Konstr.	Ritad	Godk.	Smst nr.	Ers.	Tolerans där ej annat angivits:
	HG				ISO 2768 m
Dat. 1993-09-24	Skala 1:10		Atlantic H24R Art.nr: XAHX24R		Ritn.nr 14240
intra SCANDINAVIAN DESIGN					Ändr. B

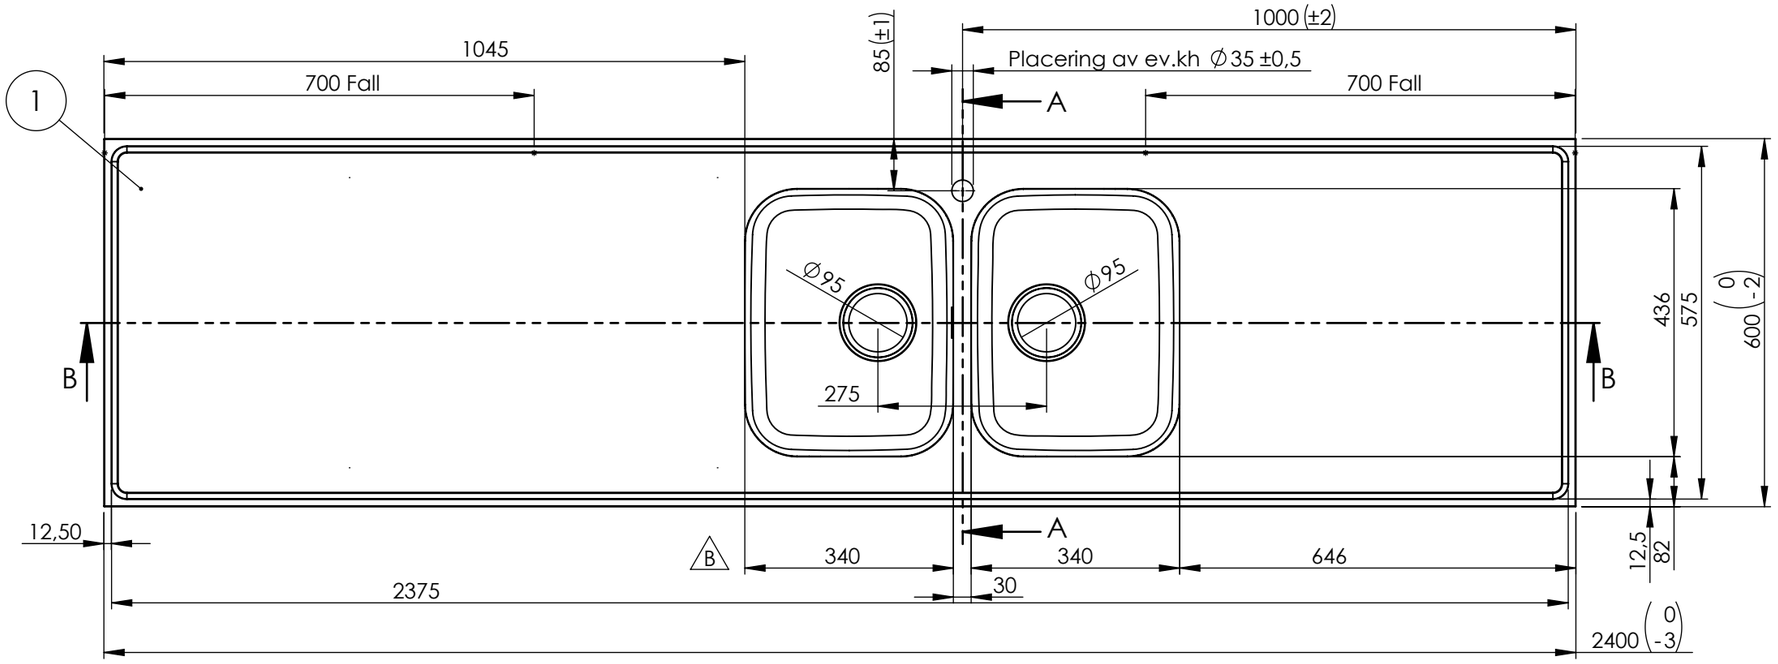
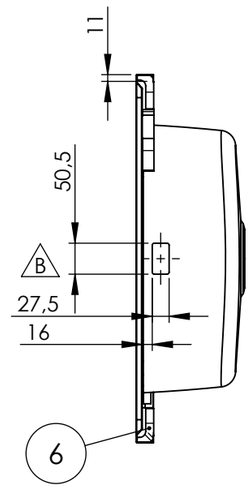
REVISIONS			
REV.	DESCRIPTION	DATE	APPROVED
A	Windexplatta ersatt med MDF. Kantklipp, ram och gavel ändrade för att vulsten inte ska överstiga 30mm. Omvik långsida var 9mm. Avlopp 51 ersätts av avl 97. Låda 34 stabiliserad med bombering R700.	2013-05-16	LC
B	Ny dimension 339 -> 340, rektangulärt bräddavlopp infört, ny tolerans (±2).	2022-09-14	LC
